Prot. n. 1347

Oggetto: *Verifica tecnica della proposta cartografica di ripermetrazione delle aree contigue destinate alla coltivazione della Pietra del Cardoso*

Al Presidente dell'Ente Parco Regionale Alpi Apuane
Giuseppe Nardini

Fig. 1 - Perimetri viginti di aree contigue di cava in cui è possibile la coltivazione della "Pietra del Cardoso" e del litotipo associato "Ardesia apuana"

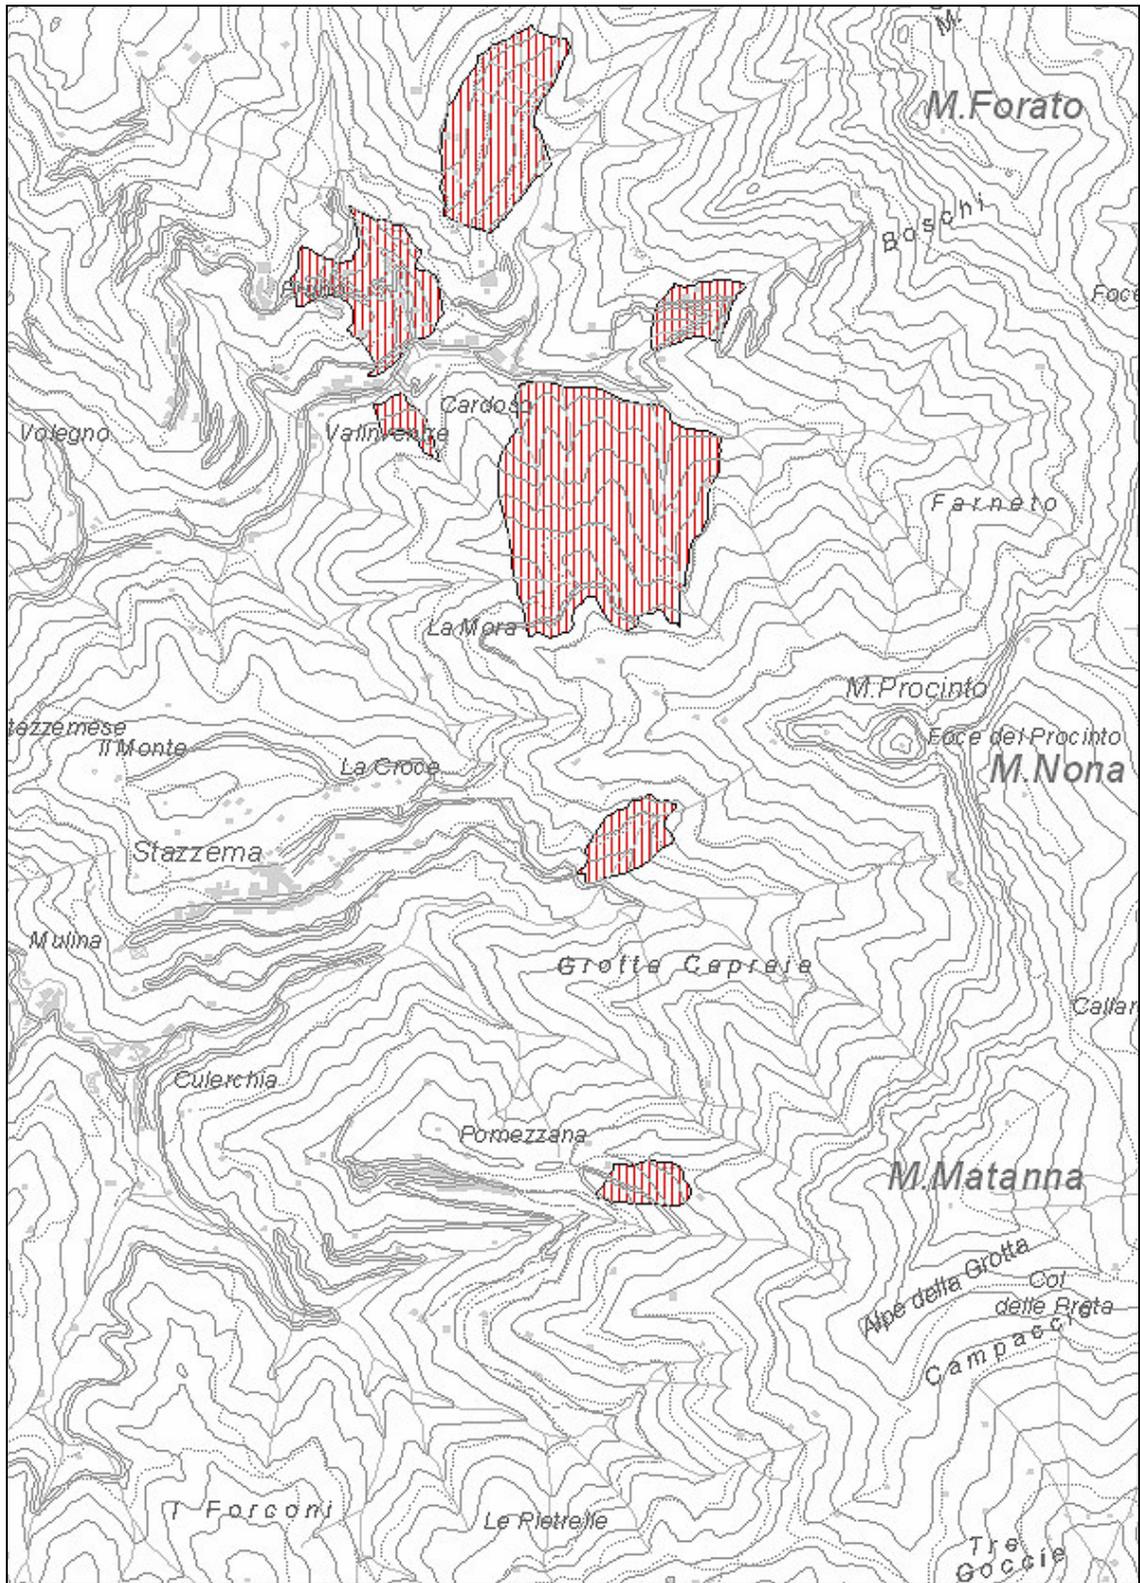
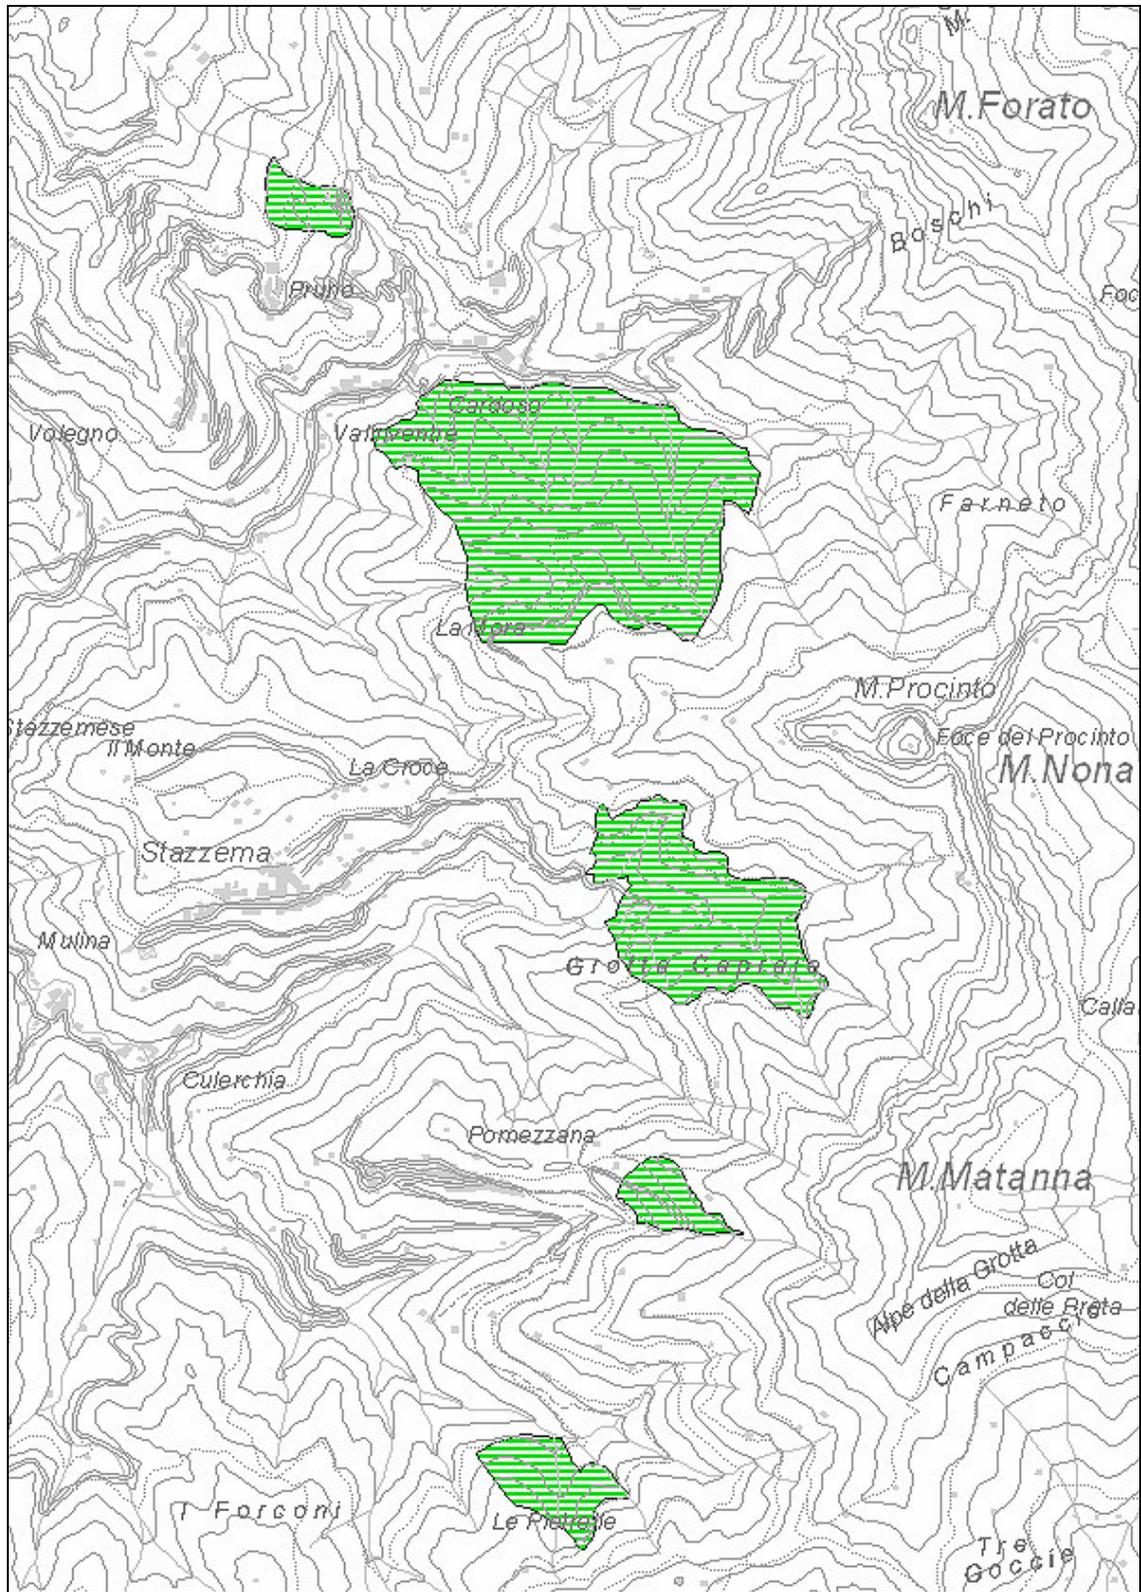
Nella fig. 1 dell'allegato alla presente nota è riportata (fuori scala, come il resto delle immagine cartografiche inserite) la situazione attuale dei perimetri estrattivi di aree contigue di cava in cui è possibile la coltivazione della "Pietra del Cardoso" e dell'associata "Ardesia apuana", ai sensi dell'allegato alla L.R. 11 agosto 1997, n. 65 e succ. mod. ed integr.

Nella fig. 2 del medesimo allegato è evidenziata, per opportuno confronto, la proposta di riprogettazione e delocalizzazione dei nuovi bacini estrattivi dei materiali detti, come elaborata dal Comune di Stazzema in via preliminare.

La nuova proposta del Comune di Stazzema – pur diminuendo il numero delle aree estrattive (da 7 a 5) – determina un ampliamento complessivo di superficie di 24,2 ettari rispetto alla situazione attuale.

Pertanto, il criterio a) non è rispettato.

Fig. 3 - La proposta di ripermetratura della "Pietra del Cardoso" sovrapposta agli affioramenti geologici: in ocra la formazione dello Pseudomacigno (pmg), in verde chiaro quella del Cipollino e degli Scisti sericitici (sc)

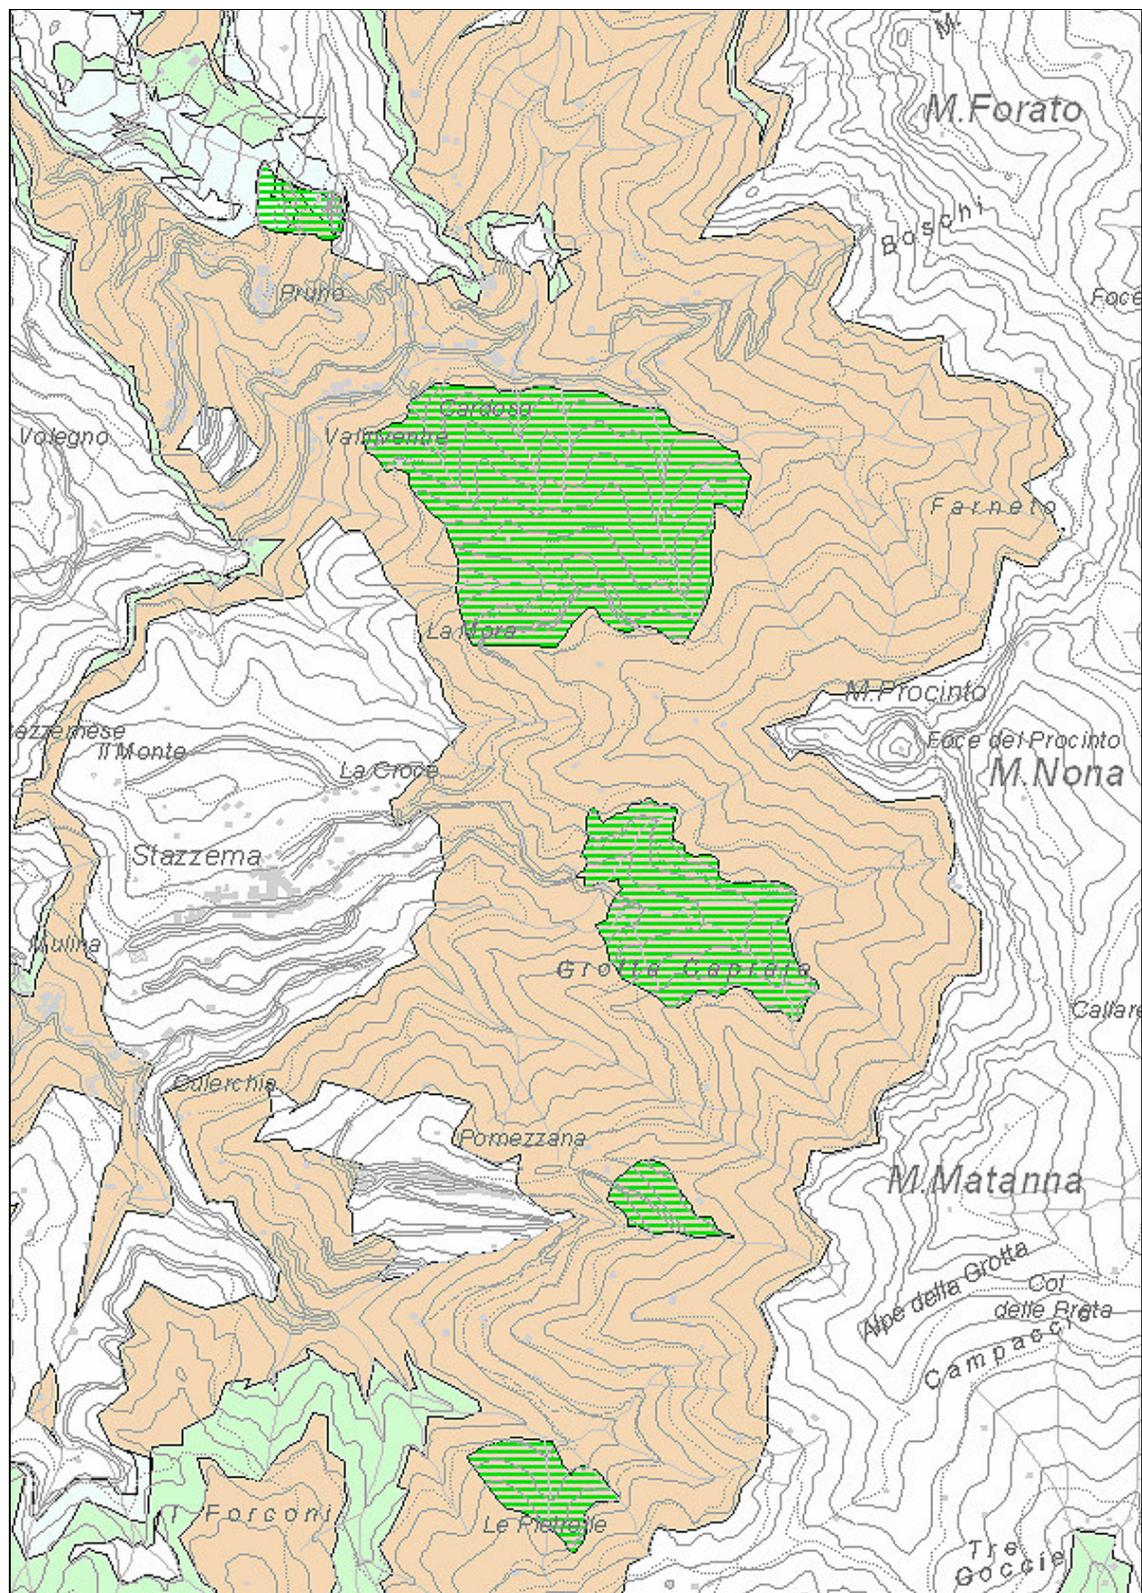
la verifica della sovrapposizione delle superfici proposte con la formazione geologica di riferimento – lo Pseudomacigno (pmg) dell'Autoctono *Auct.* – conferma una coerenza pianificatoria su tutto lo sviluppo dei perimetri, ad eccezione dell'area indicata come "Pruno nord", che va ad insistere prevalentemente su affioramenti di marmi a clorite (Cipollini) e su Calcari selciferi (cfr. fig. 3).

Solo per questa piccola porzione il criterio b) non è rispettato.

Fig. 4 - La proposta di ripermimetrazione della "Pietra del Cardoso" nei suoi rapporti areali con il perimetro vigente dell'area Parco

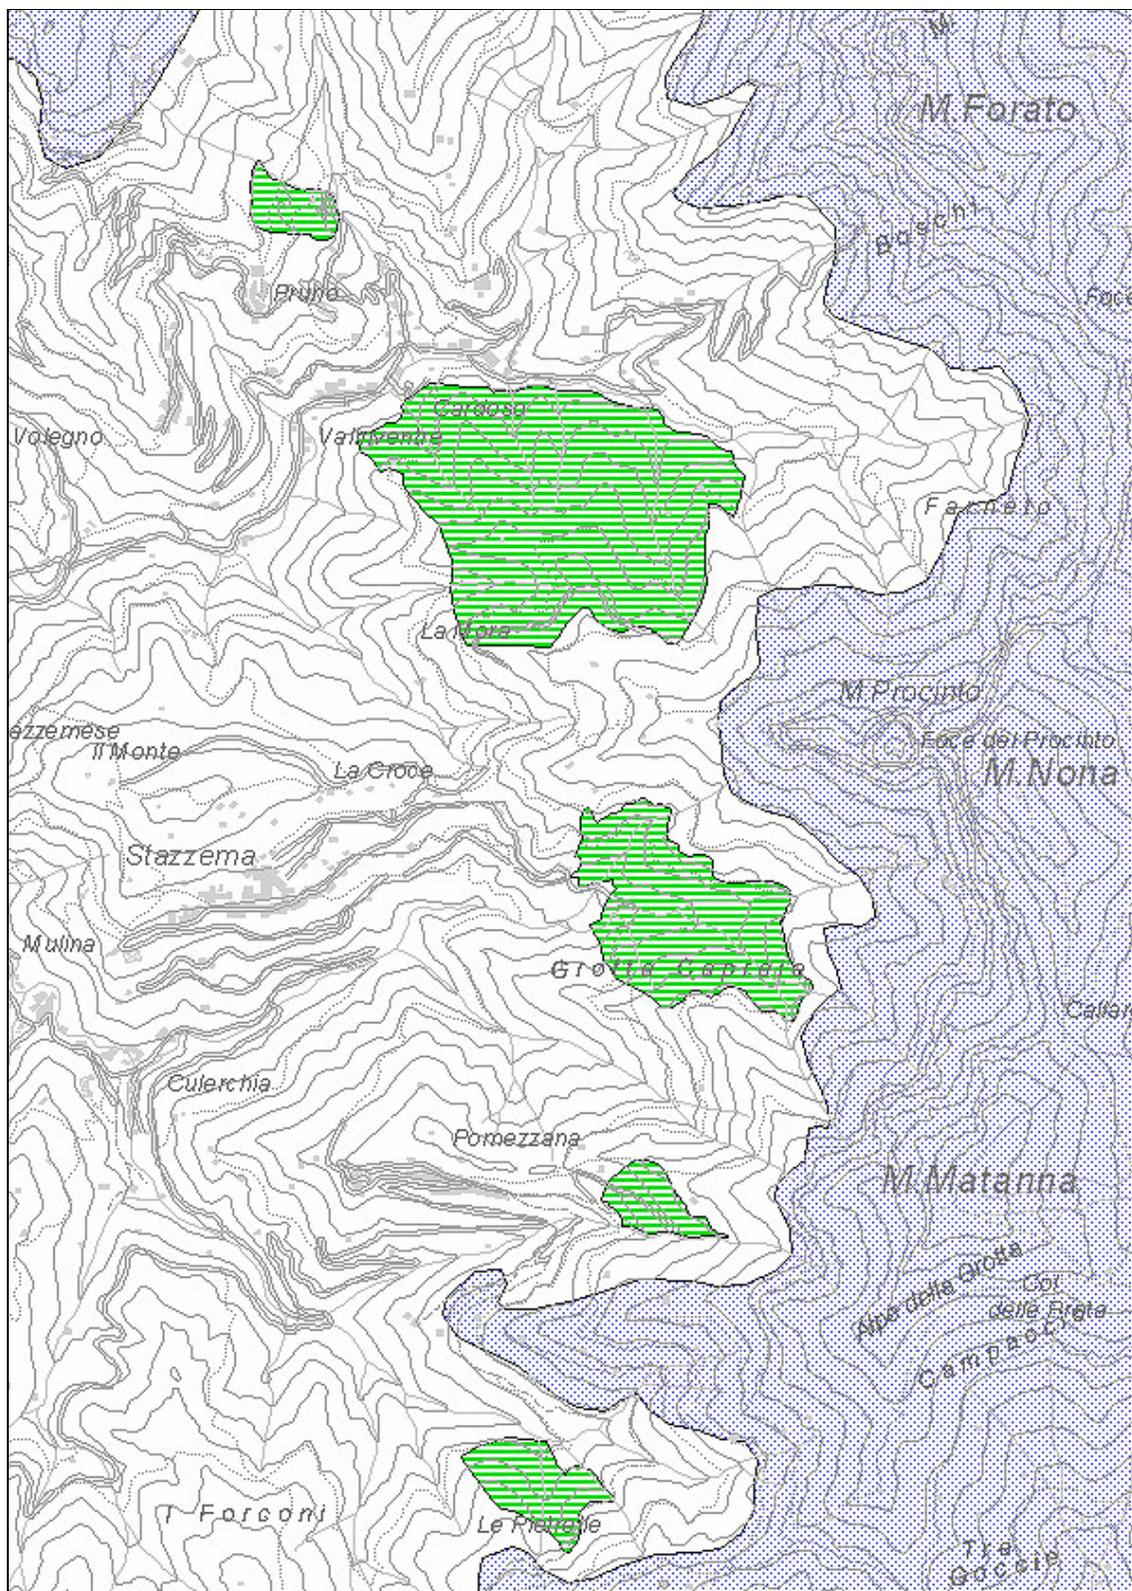
Chi ha esteso la proposta di nuova definizione dei perimetri per la "Pietra del Cardoso" è stato attento a non determinare condizioni di interclusione o di incidenza con i limiti dell'area protetta in essere. In effetti, come già nella situazione vigente, le aree estrattive da individuarsi si pongono tutte nell'area contigua del Parco (cfr. fig. 4).

Il criterio c) è dunque totalmente rispettato.

Fig. 5 - La proposta di ripermetrozation della "Pietra del Cardoso" nei suoi rapporti areali la Zona di Protezione Speciale

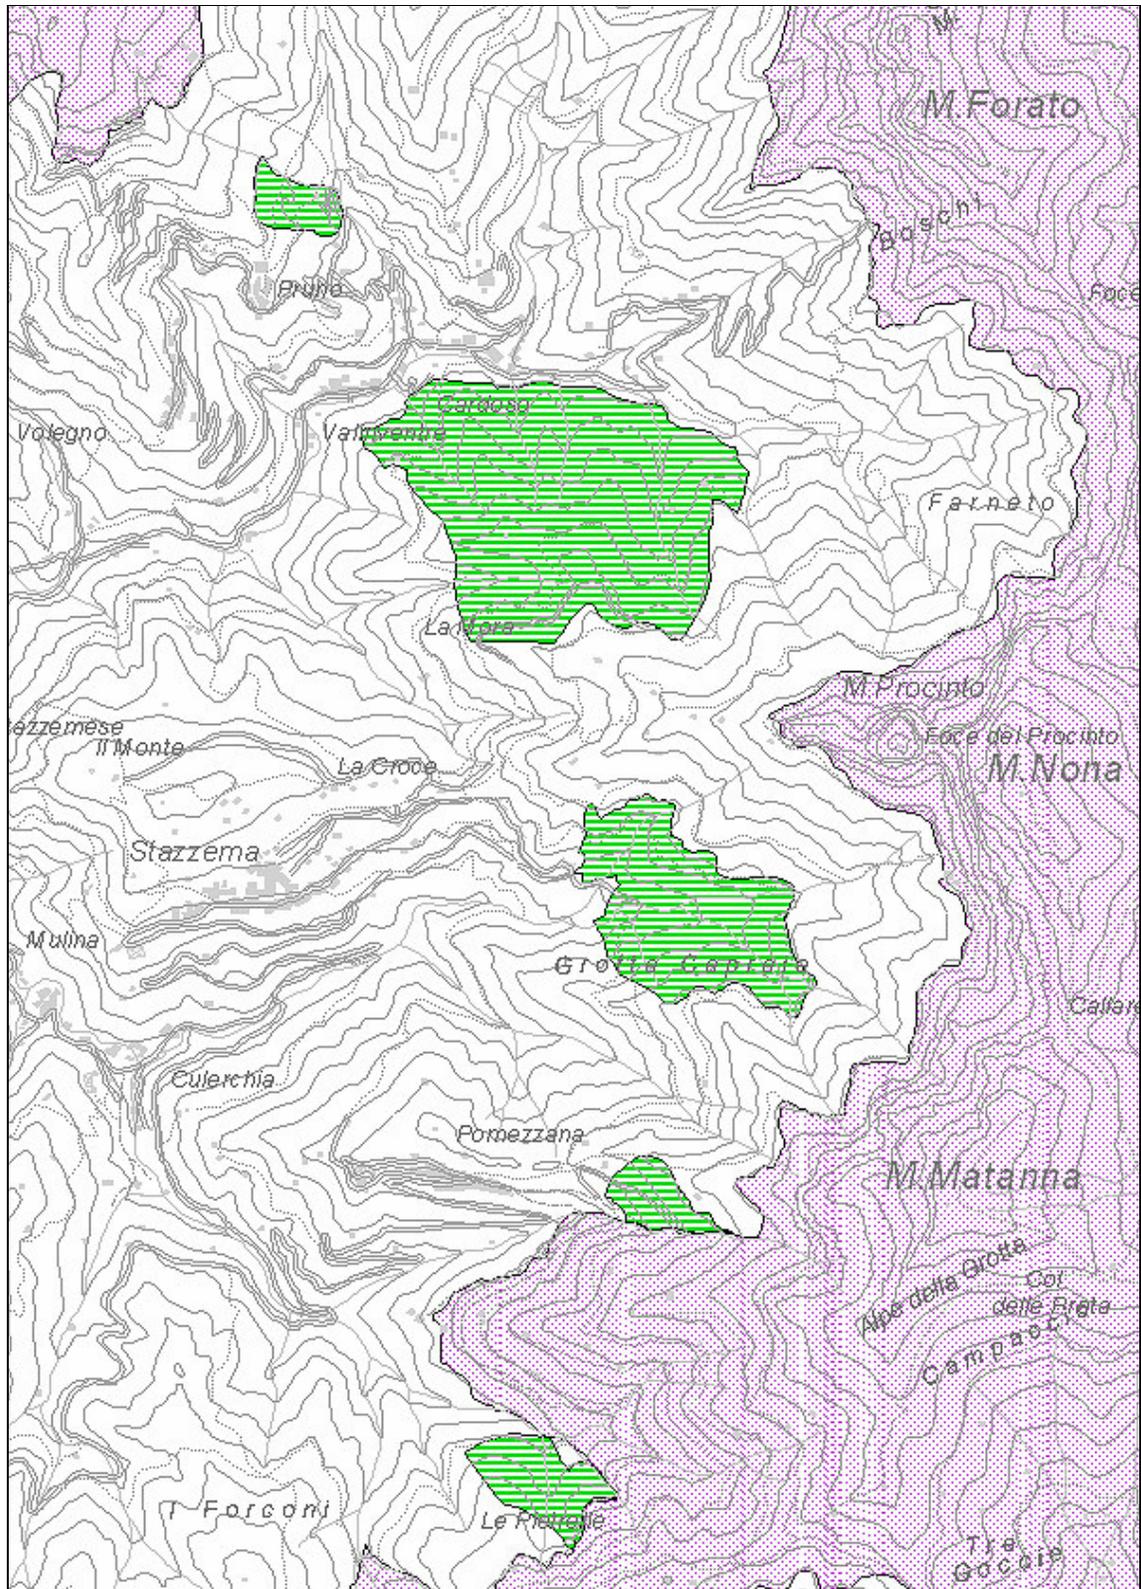
Fatta questa doverosa premessa, l'analisi della proposta ha evidenziato la non sovrapposizione dei nuovi perimetri per la "Pietra del Cardoso" con la Z.P.S. n. 23 (IT5120015) delle "Praterie primarie e

secondarie delle Apuane", benché si determini un contatto lungo il limite sud dell'area denominata "Le Buche-Carpineto" e con il limite est de "La Ratta" (cfr. fig. 5).
